לכבוד
משתתפי מכרז פומבי מס' 5/2025

**הנדון: מכרז פומבי מס' 5/2025 – אספקה של מבנים יבילים
מסמך הבהרות מס' 3**

Content **Toilets**

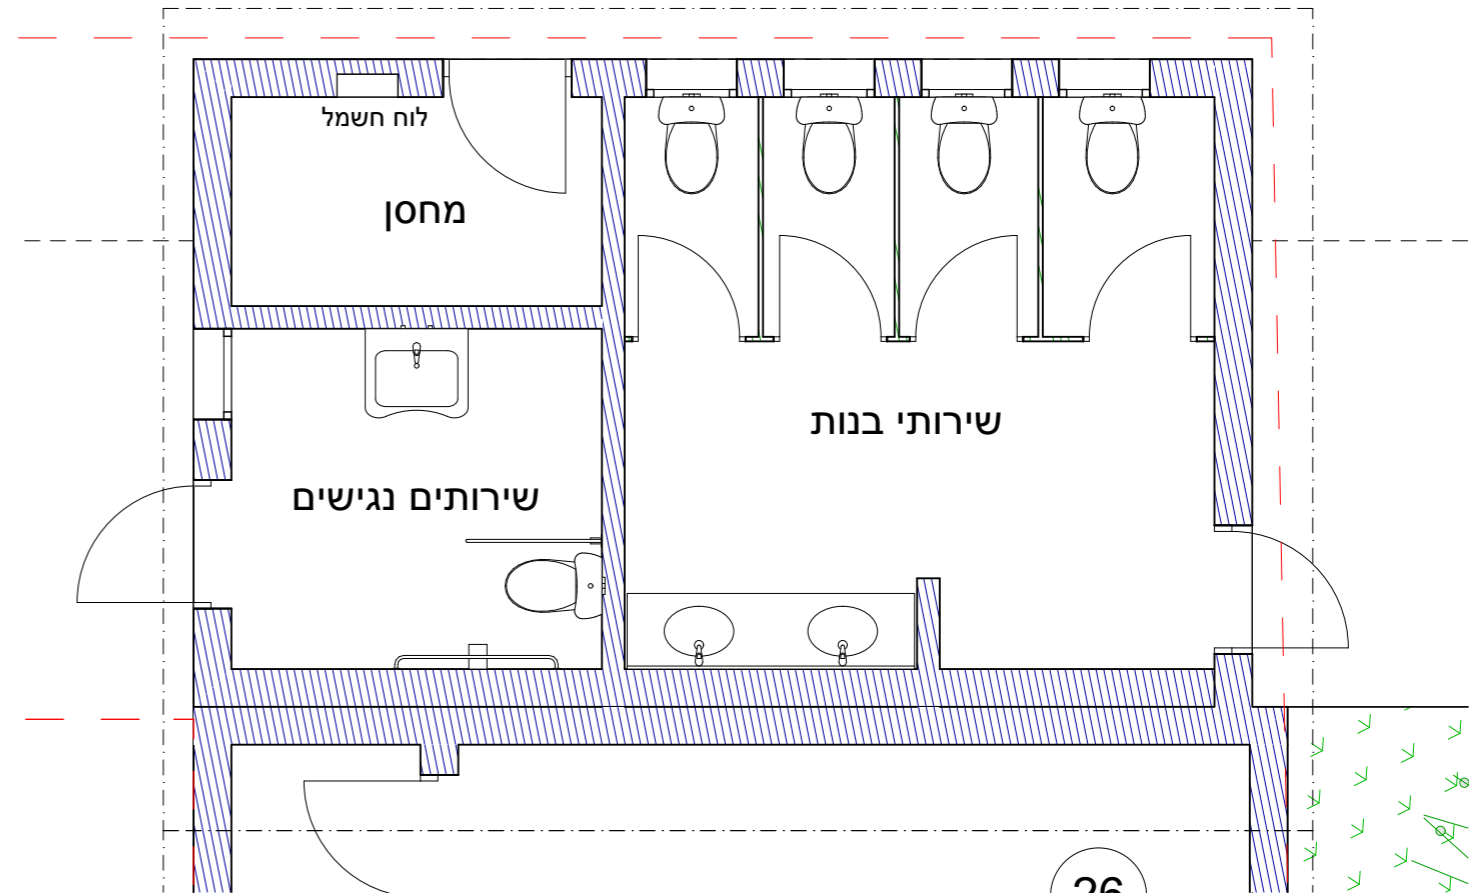
20.	ביטול/שינוי הפוליסה	במקום "60" מתבקש לציין "30"	אין שינוי במסמכי המכרז.
21.	במכרז הנ"ל חוברת המכרז עמוד 37 – דרוש לתמחר כיתת לימוד ומבנה שירותים	לכיתת לימוד יש מפרט למבנה שירותים אין פירוט במפרט – על איזה מבנה שירותים מדובר? כמה תאים?	ראה מענה לשאלת הבהרה 2 לעיל.

4.	הבהרה	כללי/מפרט טכני	לא נמצא בחומר המכרז תוכניות ומפרטים טכניים לכל סוג מוצר שנדרש, האם אין דרישות טכניות לממ"מים? מבני שירותים?	נוסח מפרט מיוחד למבנים יבילים המצ"ב כמסמך ג' למסמכי המכרז מבוטל. על המשתתפים להגיש עם הצעתם מפרט מיוחד למבנים יבילים בהתאם לנוסח המצ"ב כמסמך ג' למסמך הבהרות זה בלבד. מובהר כי נוסח המפרט המצ"ב כמסמך ג' למסמך הבהרות זה הינו המחייב ולמציעים לא תהיינה להם כל טענה בקשר לכך.
